Anhörungsverfahren im Planfeststellungsabschnitt (PFA) 1.3 „Filderbereich mit Flughafenanbindung“ des Projekts S21 – Einwendung: Kritik an der Leistungsfähigkeit des Gesamtprojekts

Anträge auf Nachlieferungen des Vorhabenträgers zu unvollständigen und fragwürdigen Argumentationen

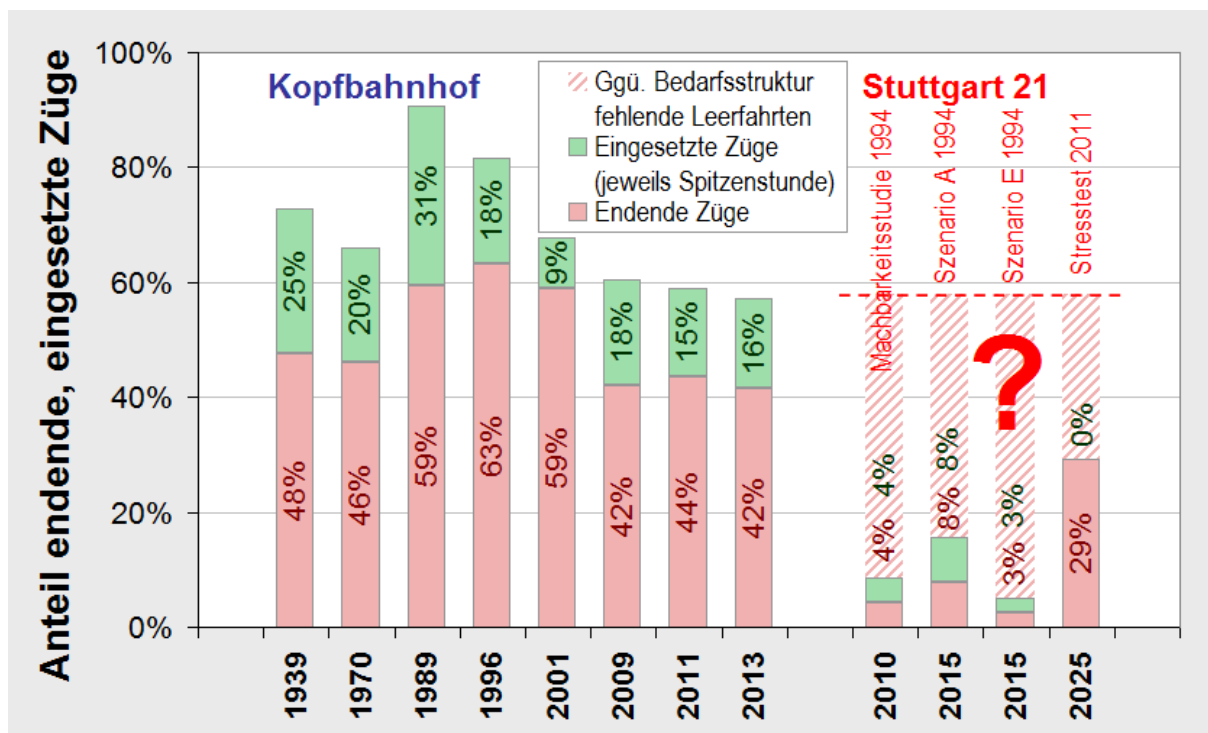
Abb. 1: Für Stuttgart 21 werden durchgängig zu wenig Leerfahrten angenommen. Anteil eingesetzter und endender Züge in den Fahrplänen des Stuttgarter Hauptbahnhofs und in den für Stuttgart 21 geplanten Betriebsprogrammen mit ihrem Planungshorizont (Auswertung der Fahrpläne durch den Einwender, Fahrpläne zum Teil im Anhang).³⁶ Nach Eröffnung der S-Bahn (1989 bis 2001) wurden viele Leerfahrten zugelassen, in den Jahren hoher Belastung waren aber wenigstens rund 58 % der Züge mit einer Leerfahrt verknüpft. Für Stuttgart 21 enthalten alle Szenarien eine vom Bedarf nicht gedeckte hohe Zahl von Ankünften, da zu wenig eingesetzte Züge angenommen wurden. Es fehlen auch endende Züge teils in erheblichem Umfang, so dass bestenfalls nur halb so viele Leerfahrten angenommen wurden, wie nach dem Bedarf zu erwarten.

Antrag 26: Der Vorhabenträger möge darstellen, inwieweit die weitgehende Eliminierung von eingesetzten und endenden Zügen in der Spitzenstunde in den Szenarien M (Machbarkeitsstudie), A und E der Planfeststellung dem damals prognostizierten Bedarf entspricht.

Antrag 27: Der Vorhabenträger möge ausweisen, inwieweit in den bisherigen Planfeststellungsunterlagen ein derart geänderter Bedarf prognostiziert wird, dass wie im Stresstest gar keine Züge mehr in der Spitzenstunde eingesetzt werden müssen.

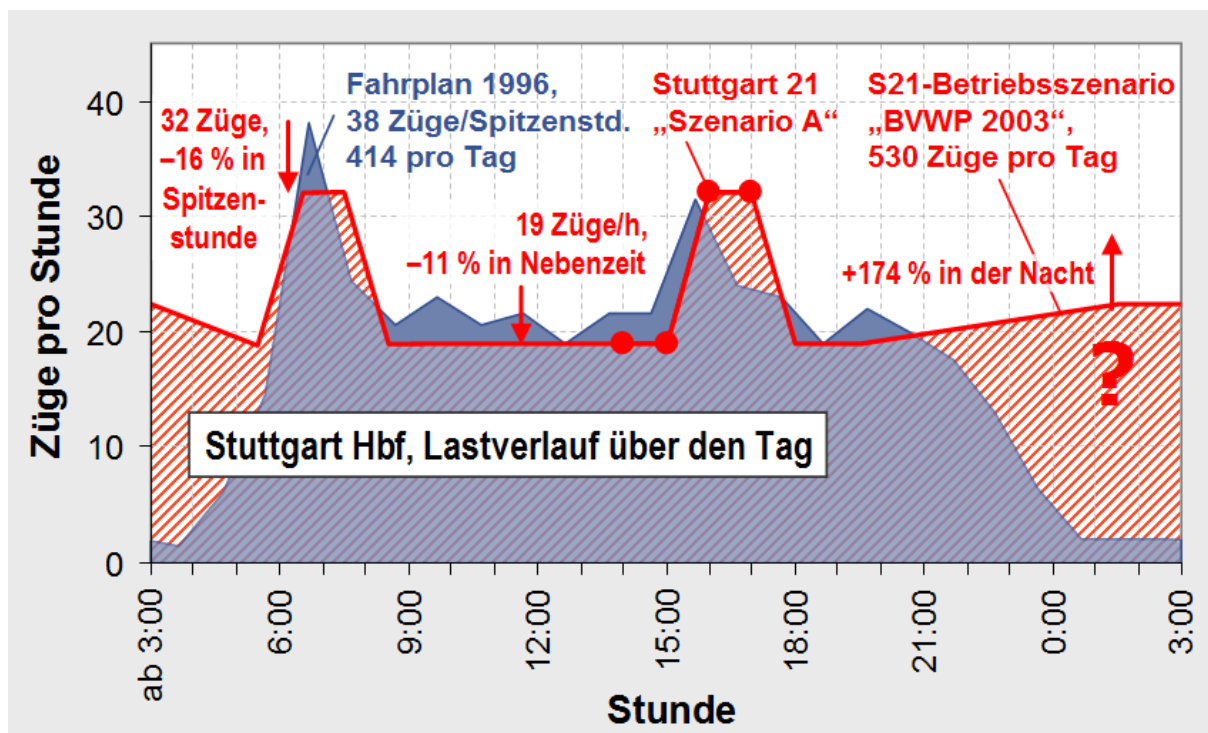
Antrag 68: Der Vorhabenträger (oder Prof. Heimerl) möge bestätigen, dass diese Anlage Nr. 41 in der Fassung, die Grundlage des Planfeststellungsbeschlusses war, nicht enthalten ist. Er möge erläutern, wie es dazu kam, dass in die Planfeststellung nur eine reduzierte Fassung des Gutachtens eingebracht worden war und möge mitteilen, wer für die Kürzungen verantwortlich ist.

Nachdem Anlage Nr. 41 offenbar nicht in der Planfeststellung enthalten war, fehlt auch diese Grafik, in der die Auslegungsleistung hätte halbwegs übersichtlich abgezählt werden können. Eine klare Offenlegung der Auslegungsleistung wäre allerdings auch damit ohne eine klare Benennung der Zugzahlen nicht erkennbar.

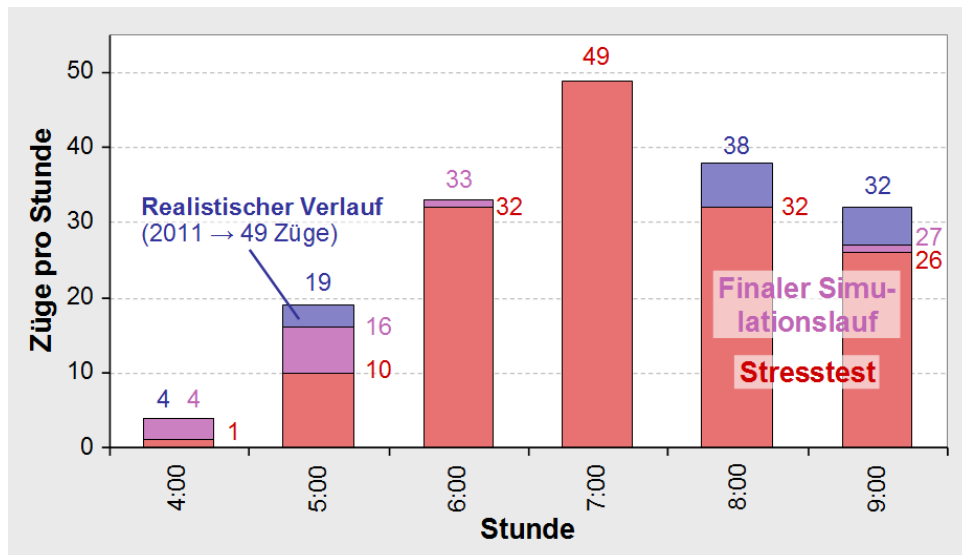
Abb. 9: Fehlende Züge in der Lastkurve. Es wurden in der Grundsimulation 24 Züge und im Finalen Simulationslauf 14 Züge zu wenig simuliert, verglichen mit einem realistischen Verlauf. Insbes. fehlen 6 Züge in der wichtigen Stunde 8 (Fahrplan 2011, Auswertung Stand 2012). Der Unterschied resultiert v.a. aus dem Bezug des Stresstests auf Ankünfte, was den Bedarf für eingesetzte Züge ausblendet.

den Zielwert von 49 Zügen in der Spitzenstunde ein Bedarf an Zügen, wie in den blauen Säulen in Abb. 9. dargestellt. Gegenüber den im Stresstest in der Grundsimulation geplanten Zügen fehlen 24, gegenüber dem Finalen Simulationslauf fehlen 14 Züge gegenüber einem realistischen Verlauf, insbesondere in der wichtigen Stunde 8, hier fehlen alleine 6 Züge. Ihre überproportionale Entlastung begünstigt erheblich die Erholung des Verspätungsgeschehens von der Belastung der Spitzenstunde.
